QP1 Bahnhof-Zentrum Sissach, Informationsveranstaltung, 16.1.2025

Projekt Häfelfinger Architekten / Otto Partner Architekten / PG Landschaften / Jermann Ingenieure + Geometer

Neubau D
3G, GH=10m
Neubau C
5G,
GH=17m
Schluch
Bau E
Alte Metzg
Neubau B
3G, GH=12m
Pub
Bären
Bau A1
Bau A2
Bahnhofstrasse

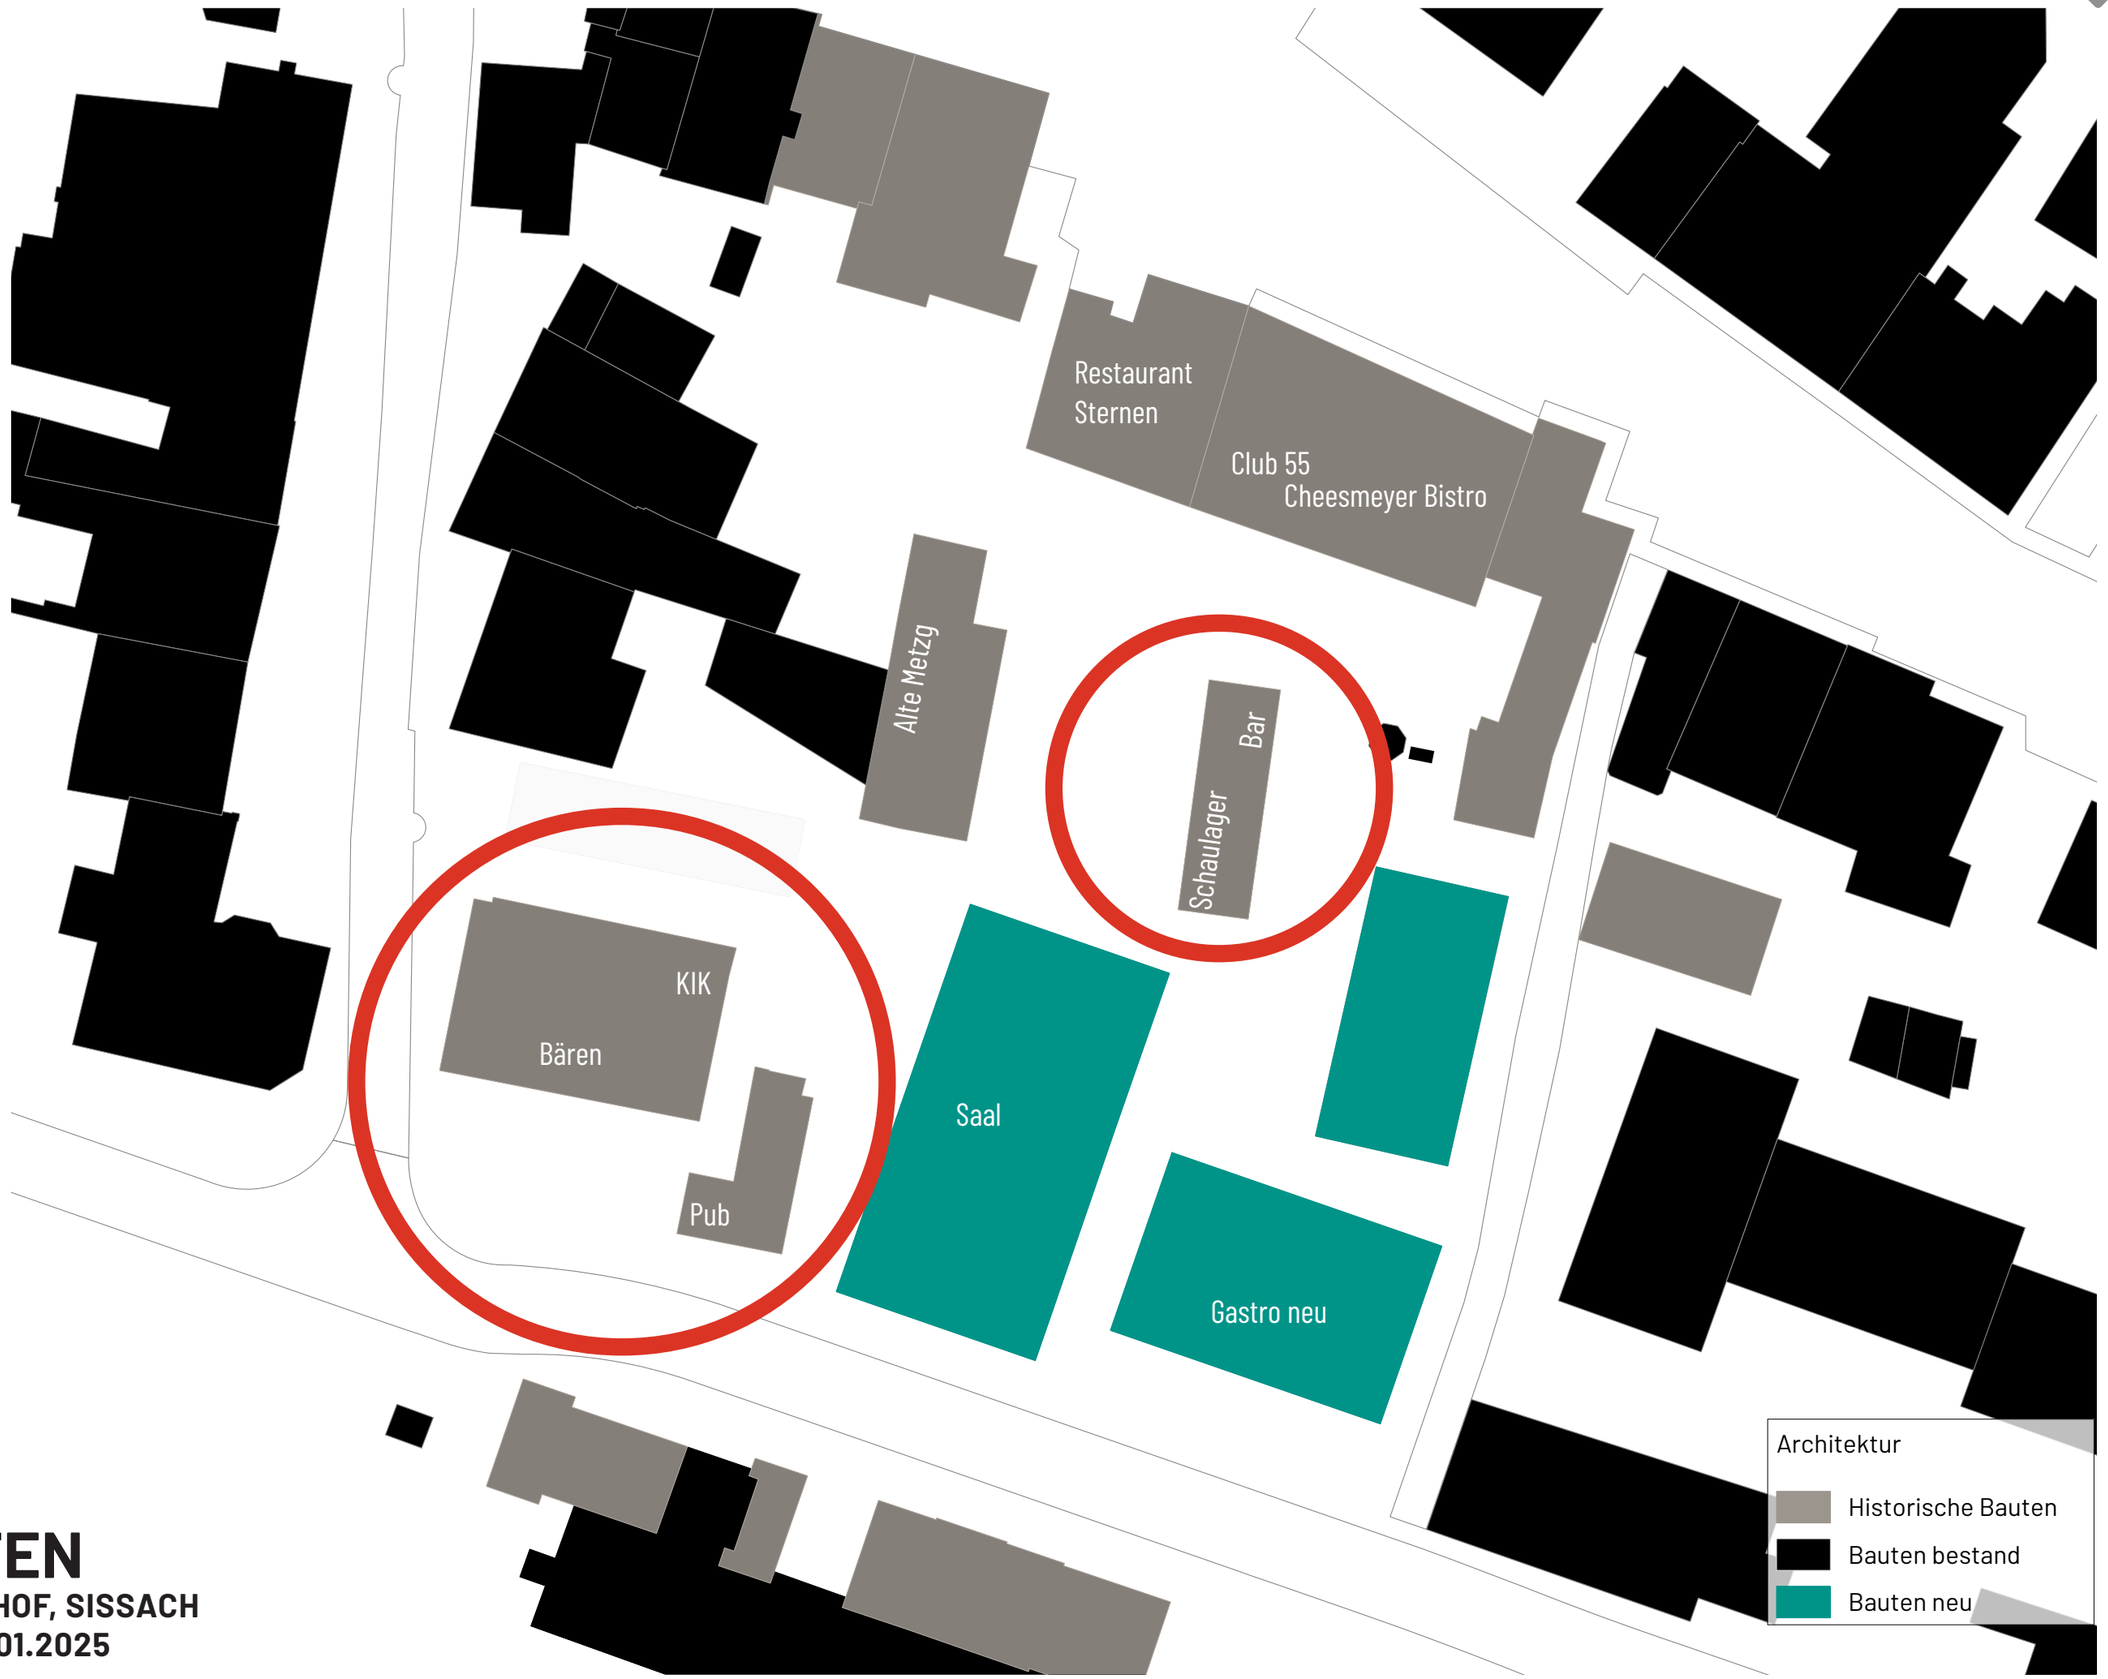
I. Die Gebäudehöhe Haus C darf die Firsthöhe des ehem. Kaufhauses Cheesmeyer nicht überragen und soll 5 Geschosse nicht überschreiten, wie dies auch das „Räumliche Entwicklungskonzept 2040 Sissach“, REK, der Gemeinde vorgibt. Die DHK tritt auf die Empfehlung ihrer Delegation nicht ein, die anderes anregte.
II. Die Erdgeschosse der Gebäude B und C brauchen aus Sicht der Kommissionen nicht dieselbe Geschosshöhe aufzuweisen. Die Saalhöhe ist nach Auffassung der Kommissionen eher niedrig und sollte einem attraktiven Saal angemessen sein.
III. Nach Anpassung der Geschosshöhen im EG sollen die Gebäudehöhen bei allen Bauten nochmals überprüft werden.
IV. Es wird grundsätzlich hinterfragt, ob an diesem Standort die drei Untergeschosse der Tiefgarage und die damit verbundenen Ausschachtungen notwendig und sinnvoll sind. Sollte eine Reduzierung der Geschosse nur mit Ausnahmen möglich sein, würde die Kommission die Verfasser darin unterstützen.

V. Die von den Bestandsbauten leicht abweichende parallele Gebäudestellung der Gebäude B & C soll beibehalten werden. Beide Neubauten sollen sich orthogonal nach der Bahnhofstrasse richten, was ihre räumlichen Bezüge unterstreicht.

VI. Die Kommissionen halten an ihrer bisherigen Haltung fest, dass die konkrete Ausgestaltung der drei Gebäude B, C, D über einen Wettbewerb unter mehreren Architekturbüros (gemäss oder in Anlehnung an SIA 142) mit kompetent zusammengesetzter Jury zu bestimmen ist, nicht zuletzt, um der Bedeutung des Areales für den Ortskern und des Bahnhofquartiers gerecht zu werden. Es wird empfohlen, das Wettbewerbsverfahren parallel zum QP-Verfahren durchzuführen, da Erkenntnisse aus dem Wettbewerb noch einfliessen könnten.
